HBF-SJR ランニングチェンジ内容

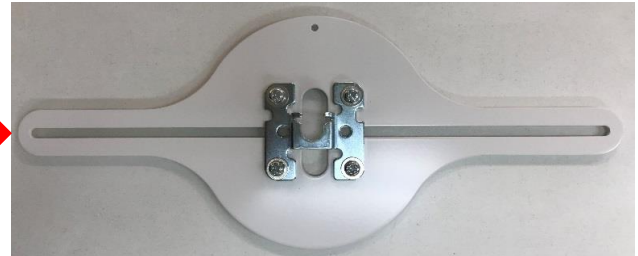
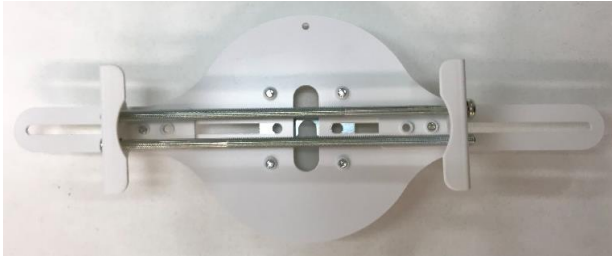
1) 小型用取り付け金具

小型ツメ金具部分をなくしました

3) M4×8mmネジ 2本

M4×8mmネジ 4本

8)羽根・スポーク

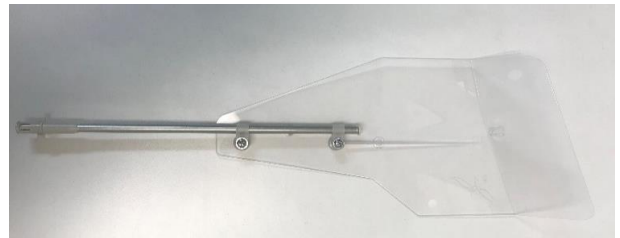
8) 箱 型式変更

※丸印・ロット番号の色変更

旧タイプ ○印 赤・日付印 黒

新タイプ ○印 日付印 とともに青

落下防止ワイヤー変更
旧タイプ ワイヤーあり

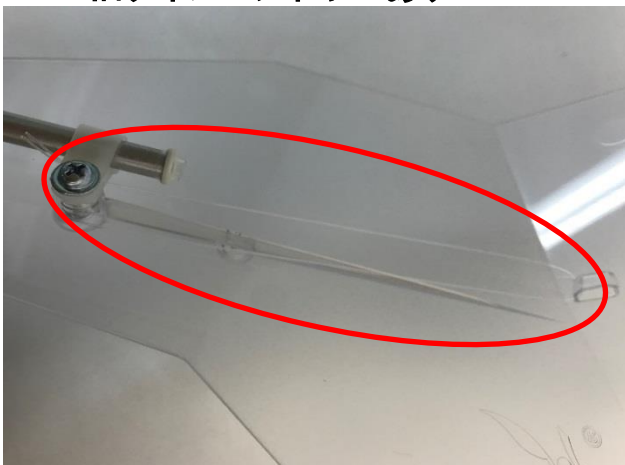
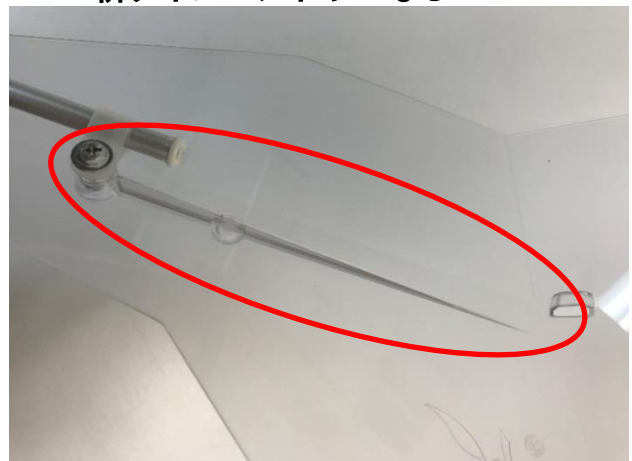
※補強リブ強化の為
新タイプ ワイヤーなし

スポーク・羽根仕様の変更

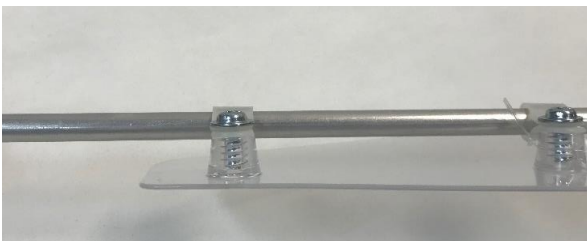
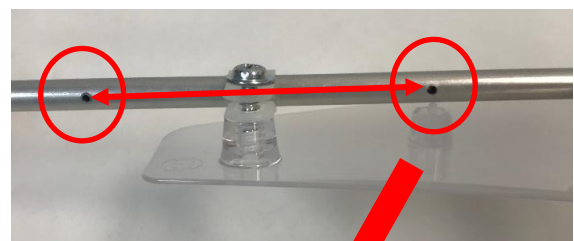
旧タイプ スポーク

新タイプ スポーク穴・羽根凸追加

※長さ調整用に穴が2つあります。

※穴から穴まで⇔の長さは7cm
(梱包時の直径900mm)
